Dodatek č. 5
Dohoda o narovnání

OZNÁMENÍ ZMĚNY OPŽP 2014+ POS			číslo OZ: 5		
Zhotovitel:	BBP Stavby s.r.o.				
Investor:	Statutární město Hradec Králové	Datum: 10.02.2022			
Název akce: Zateplení MŠ Sluníčko – zateplení - CZ.05.5.18/0.0/0.0/19_121/0012224					
Způsob odeslání / předání datum: 10.02.2022		poštou <input type="checkbox"/>	e-mailem <input checked="" type="checkbox"/>	faxem <input type="checkbox"/>	osobně <input type="checkbox"/>
Odkazy na specifikaci:					
na výkresy:					
na rozpočtové podklady:	Příloha 5				
na jinou část smlouvy:					
Předmět změny: Provedení nových povrchů stěn, doplnění pevných výplní do spodní části dveří					
Popis a zdůvodnění změny:					
Okna: Chybou v projektové dokumentaci, kdy projektant PD nedodržel vyhlášku 268/2009 Sb. Vyhláška o technických požadavcích na stavby, § 49, odst. 7, dle kterého ve všech předškolních zařízeních nesmí být spodní třetina dveří zasklívaná. Dodavatel rekonstrukce MŠ dodal prosklené dveře dle projektové dokumentace, tj. i ve spodní části zasklené bezpečnostním sklem. Je potřeba skleněnou výplň demontovat a dodat novou plnou výplň spodní části dveří. Dodací lhůta těchto výplní je cca 6 týdnů od zaměření a objedná

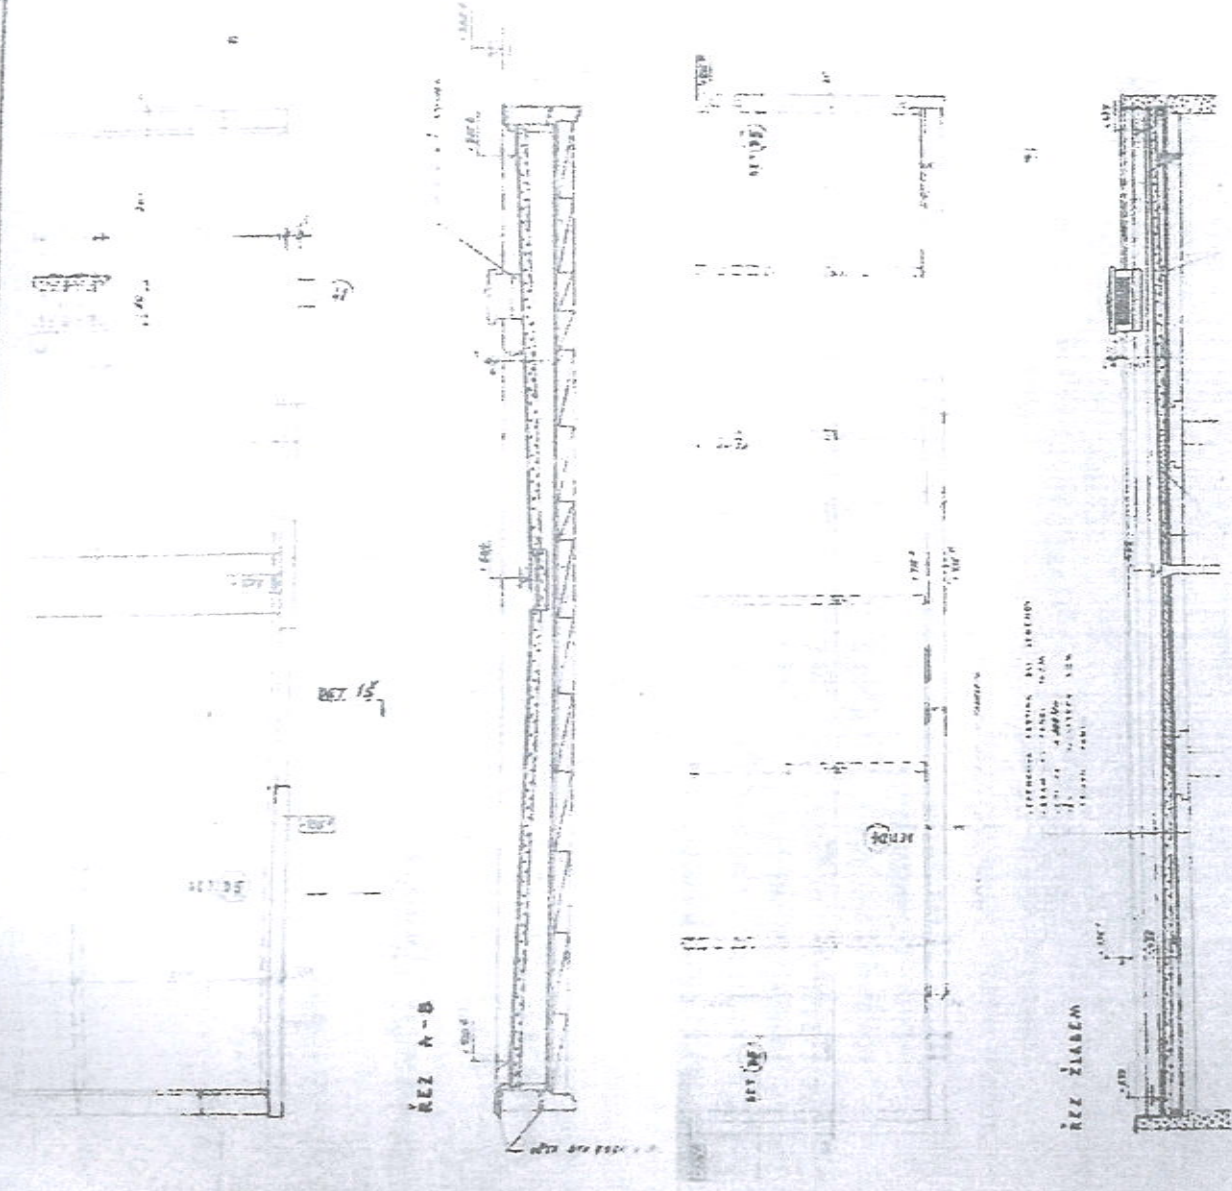
Na železobetonové spádové klíny (SZX) uložených na stropních panelech posledního podlaží v osových vzdálenostech 300 cm jsou uloženy keramické střešní panely (POS) výšky 140 mm. Tepelnou izolaci tvoří pěnový polystyrén uložený na lepenkové hydroizolaci. Vrstva pěnového polystyrénu je překryta lepenkou A 300/SH. Na keramických panelech je provedena lepenková krytina.

Podle sdělení zástupce majitele objektu bylo v projektu zateplení střechy navrženo zrušení dvouplášťové střechy. Měly být odstraněny keramické střešní panely a spádové klíny a provedena jednoplášťová střecha odpovídající tepelně technickým požadavkům současné platné normy.

Dodavatel stavebních prací provedl změnu projektu.

Na stávající dvouplášťovou střechu uložil minerální vatu v tl. 180 mm (PoV), na ni uložil geotextilii (500 g/m²) a PVC folii tl. 15 mm (PoV).
